Commune de Rouvroy

CLDR du 17 novembre 2025 - Compte-rendu

3. Présentation de l'avant-projet de l'ancienne gare de Lamorteau

Implantation

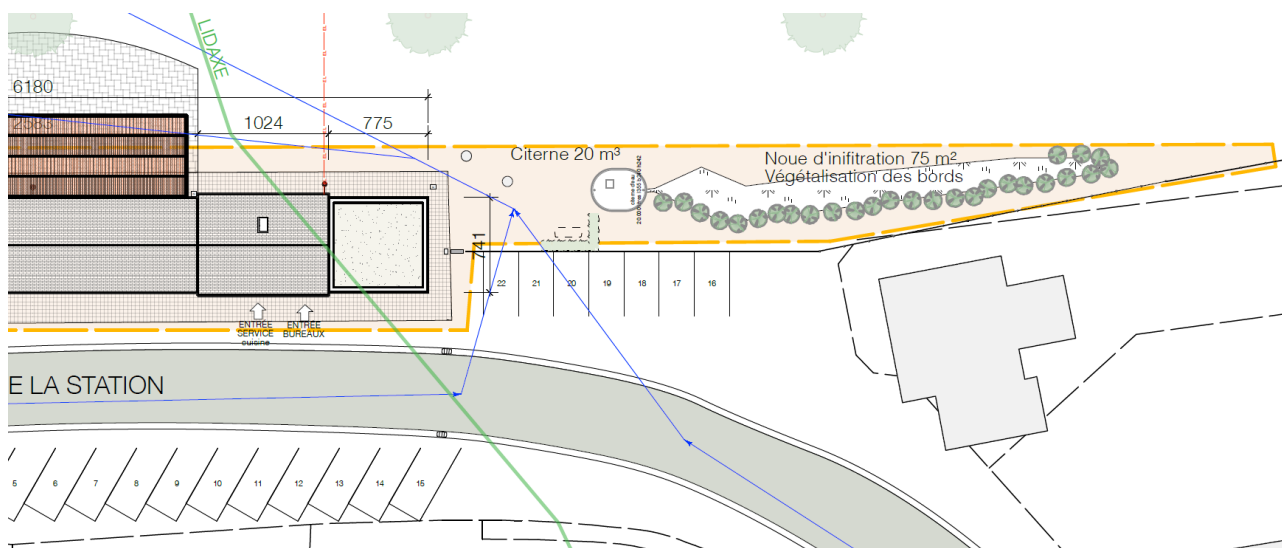
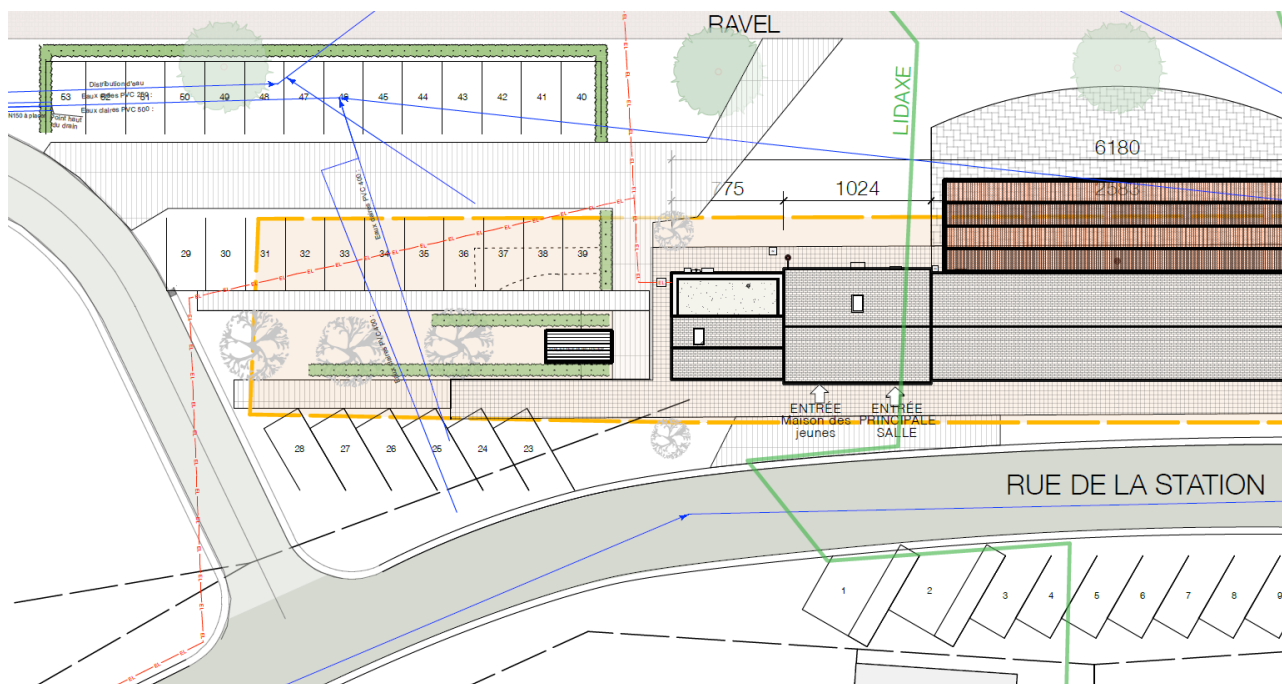
- *L'emplacement des parkings sur le plan est-il définitif, car certains sont placés devant des entrées de garage ?* Non, il faudra changer.

- *Est-ce qu'un parking pour vélos abrité de la pluie est prévu, ce serait une bonne idée vue la présence du Ravel qui relie presque tous les villages de la commune ?* Non, il faut en ajouter.

- Réduire un peu la portée du hall/préau
- Ajouter un parking vélos abrité
- Modifier la localisation des parkings en évitant les garages
- Ne pas oublier de prévoir le panneau « Gare Lamorteau »
- Optimiser le RDC côté gauche en supprimant la salle accessible de l'extérieur, y augmenter les rangements et ne pas installer d'ascenseur.
- Optimiser aussi le RDC côté droit.
- Trouver la solution optimale pour le chauffage.

Côté gauche - RDC

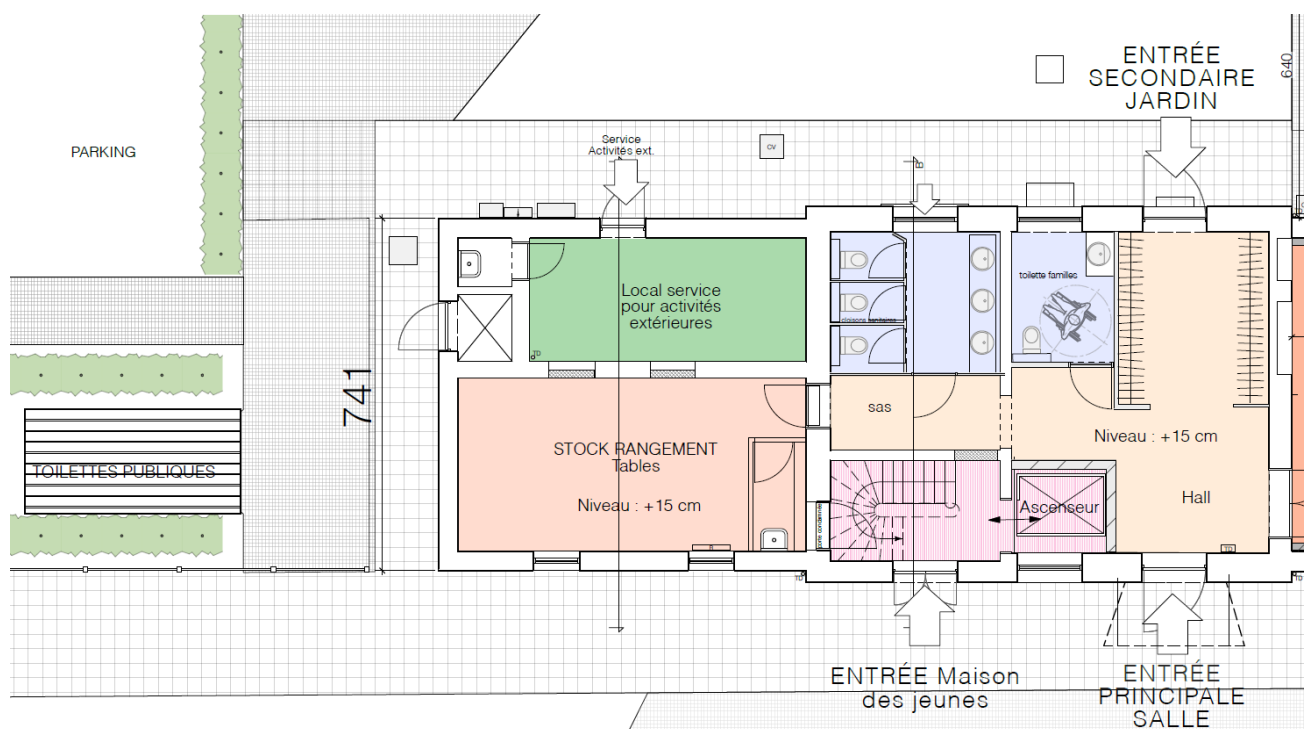
- *Le local pour activités extérieures côté gauche n'est pas très utile. En effet, les locataires d'une course à pied/vélo auront besoin de l'ensemble du bâtiment (sanitaires, bar, ...)*

Côté gauche- Etage

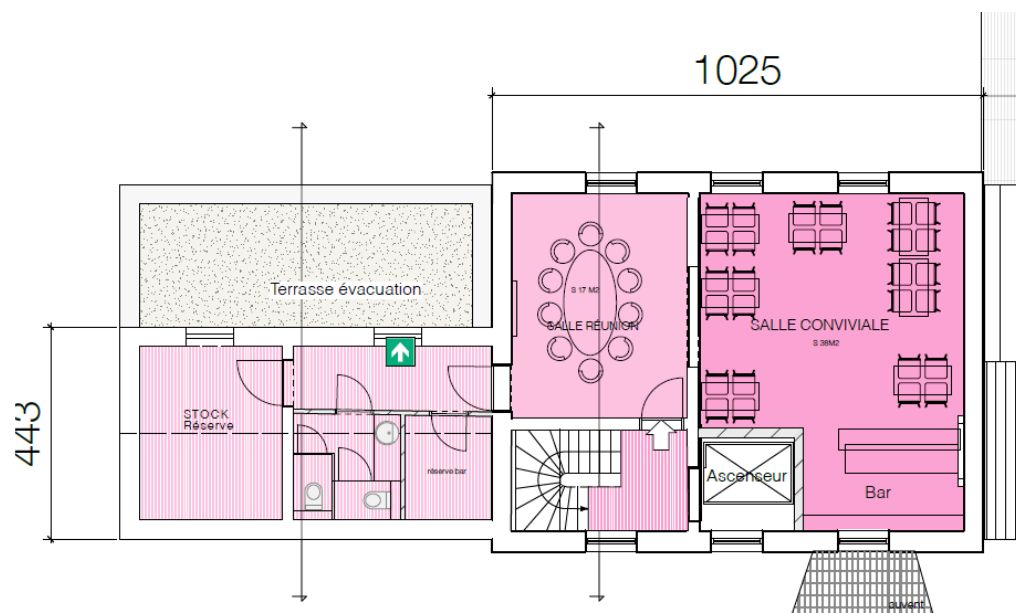
- *La répartition des pièces à l'étage côté gauche n'est pas optimale. Est-ce que l'ascenseur est nécessaire alors que la salle principale est accessible ? Les frais annuels d'entretien sont importants ... Le supprimer permettrait de créer une autre pièce de convivialité. La CLDR est partagée sur ce point mais au final est d'accord de ne pas en installer, ni en prévoir. A voir ce que le pouvoir subsidiant imposera.*

Côté droit - RDC

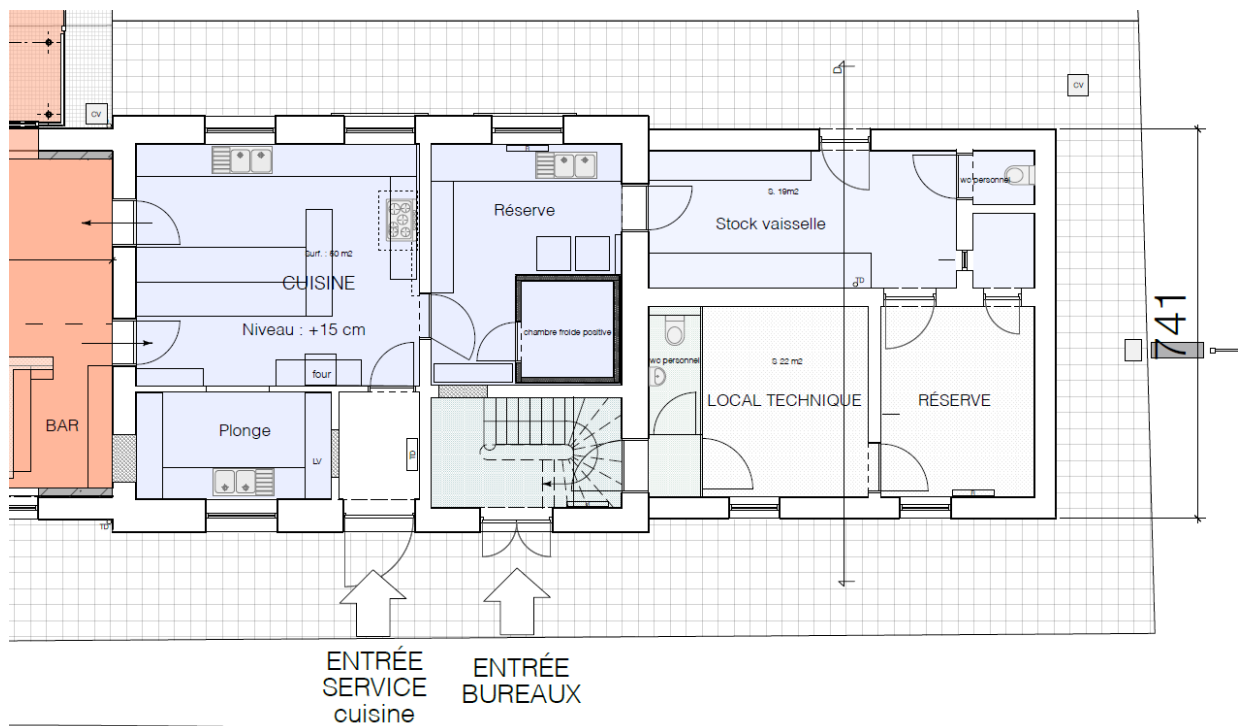
- *La répartition des pièces au RDC côté droit est aussi à vérifier.*
- *Un panneau « Gare de Lamorteau » est-il prévu ?* Oui, ce sera fait en peinture sur la façade.
